公告号: A21-075

### HE1G-L系列手握式3位置使能开关规格之更改

接线螺丝端子台方式 HE1G-L 系列手握式 3 位置使能开关: 全部产品

#### 不附带按钮开关

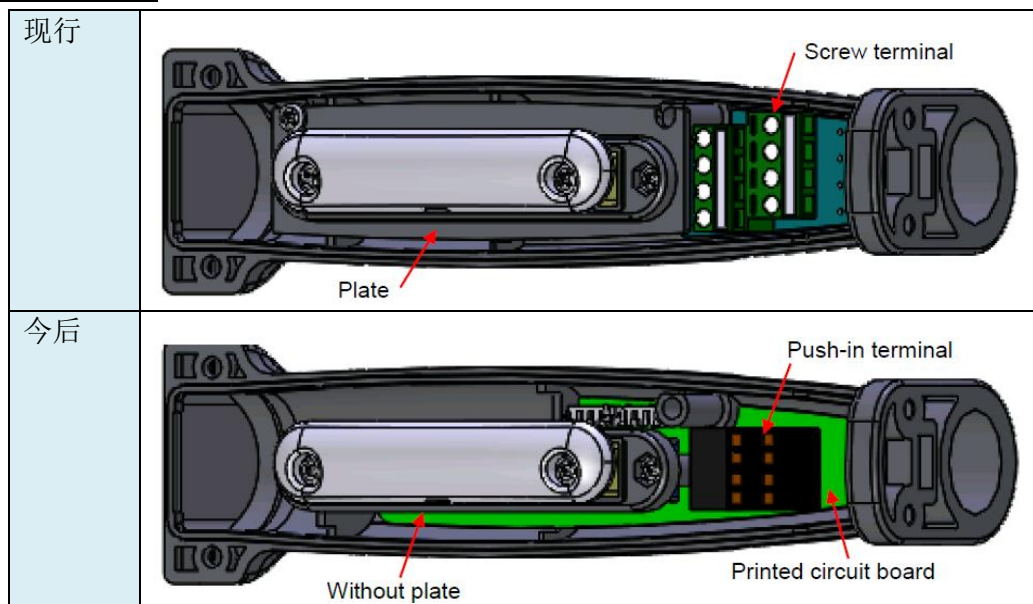
- 线类型将从螺丝端子变为 Push-in 端子, 对应的内部结构和适用导线的规格也将变化。
- 由于 HA1E 停产的原因, 急停开关将替换为 XA。(参考公告 No. A21-009) 另外, 不再附带开关保护圈。

内部结构将会有如下变化:

### 附带瞬时按钮开关

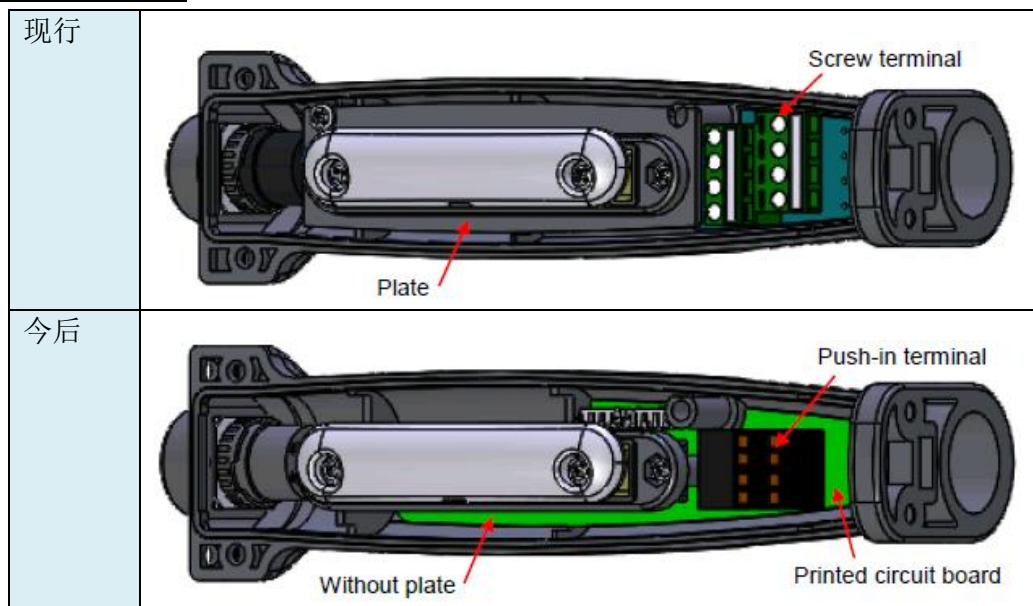
\*上图省略了瞬时按钮开关接线图

### 附带急停开关

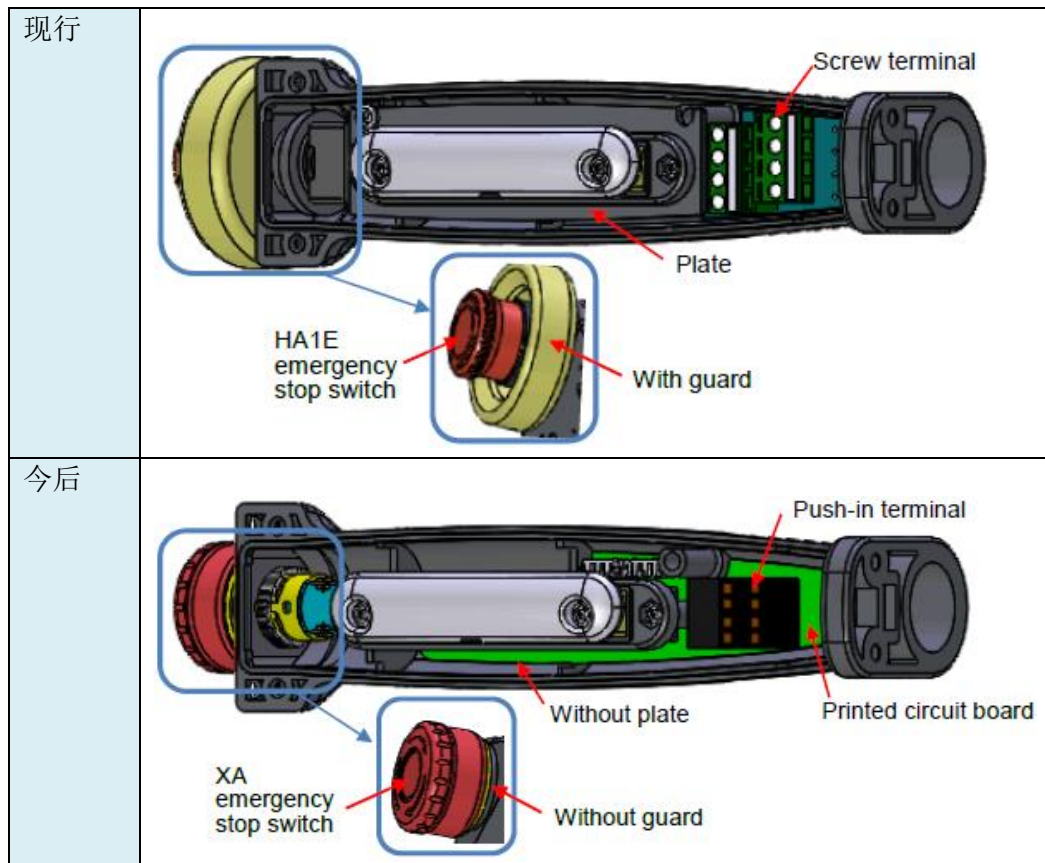
\*上图省略了急停按钮开关接线图

### 识别标记

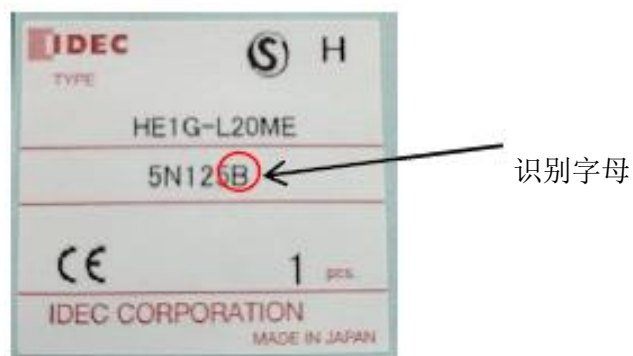
变更后的产品将在其产品外包装上批号的末尾加注识别字母“B”

此识别字母将用于 2022 年 2 月之前生产的变更产品
